Addendum op 'zienswijze op het ontwerpbestemmingsplan Ringweg ongenummerd' 18-12-2017

Heerde, 9 maart 2018

Aanvullende punten t.b.v. B&W en Commissie Ruimte Heerde

Bijlage 1

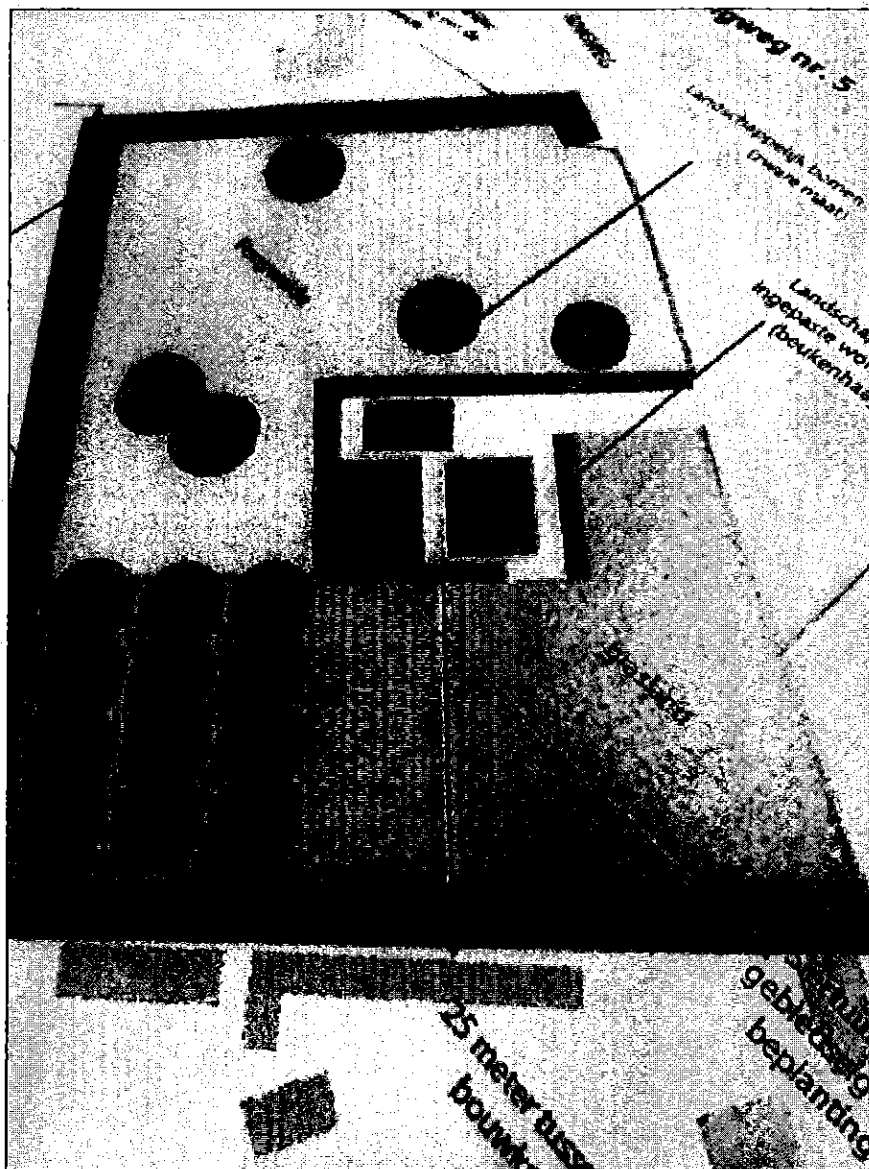
Het kan ook zo zijn dat volgens de schets van Bijlage 2 'Inrichting 1' sprake is van een strook groen van 25 meter tussen de kavel van 1 en de nieuwe woning. Daar komt dan nog volgens de schets wel een aantal meters bij omdat de nieuwe woning niet op de erfgrans wordt gebouwd? Zie bijlagen 1, 2 en 3.

Volgens deze bijlage lijkt de woning tegen het midden van het weiland aan te staan. De tekening is véél gunstiger getekend dan in werkelijkheid lijkt te zijn, misleiding? Wat is nu de werkelijkheid?

Bijlage 2

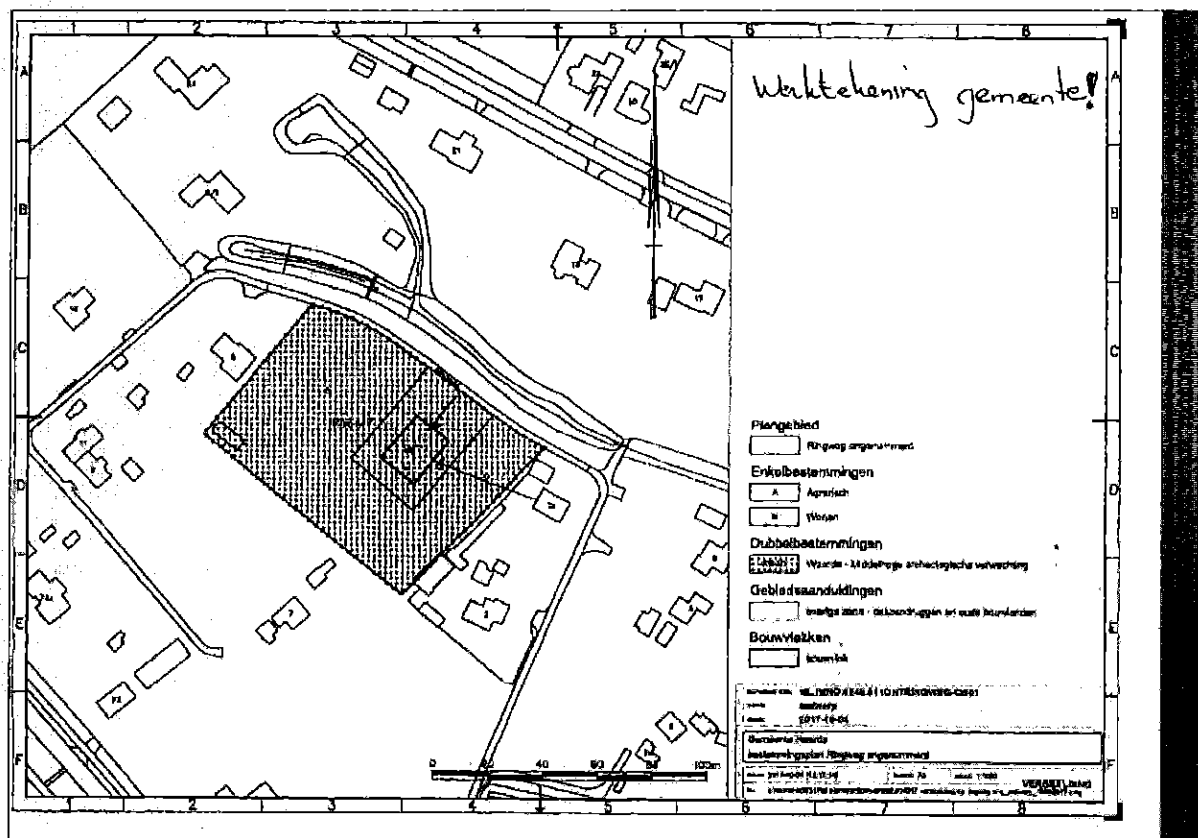
Onderstaande situatie volgens een werktekening van de gemeente Heerde, welke niet in het ontwerp bestemmingsplan is opgenomen, waarom niet? Welke werkelijkheid is deze? Moet onduidelijkheid blijven bestaan? Toch de woning volgens de werktekening tegen het midden van het weiland plaatsen?

Bijlage 3

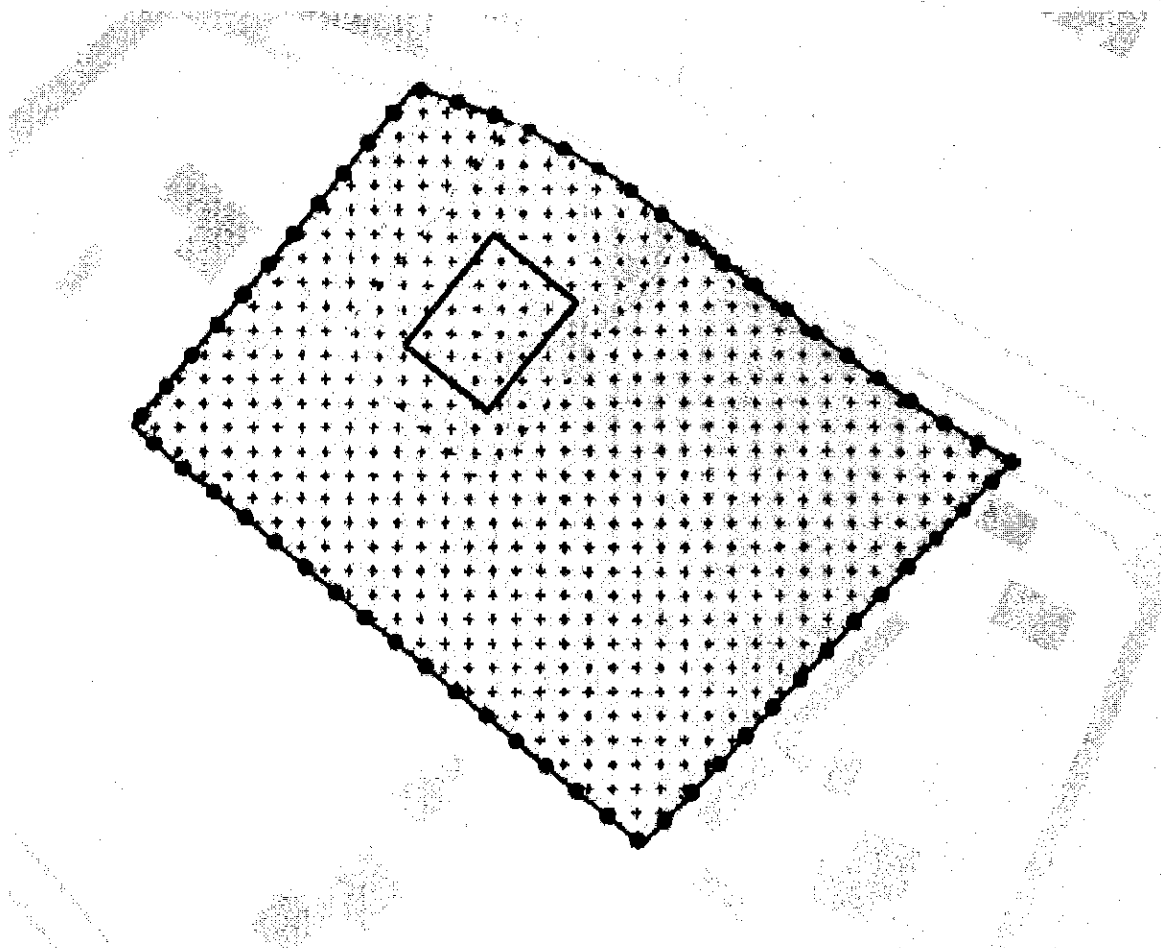
Omwonenden willen een dergelijke afgebeelde (forse) woning niet dicht op de bestaande woningen. Aan de Ringweg zijn vrijstaande woningen gesitueerd op kavels van 2.500m² tot 5.000m². Veelal bestaat tussen de bestaande woningen zo'n 50 meter tussenruimte, dit vormt het heersende karakter van ruimtelijk en vrij wonen. Omwonenden wensen dat de woning feitelijk op het tussenliggende weiland *aan de kant* van 1 wordt geplaatst zodat zij het minst overlast ervaren. (Zie bijlage 3).

Indien de 1 zal vasthouden aan het plaatsten van de woning dicht bij de burens dan bij hemzelf, hier vinden omwonenden overigens wel wat van, eisen zij dat de woning op 45 tot 50 meter uit de erfgrans van 1 en 2 moet worden geplaatst, zodat clustering vermeden wordt en zichtlijnen van omwonenden gerespecteerd worden.

Waarom wordt de woning niet dichterbij [REDACTED] geplaatst, zodat omwonenden geen overlast ervaren en zichtlijnen blijven bestaan?
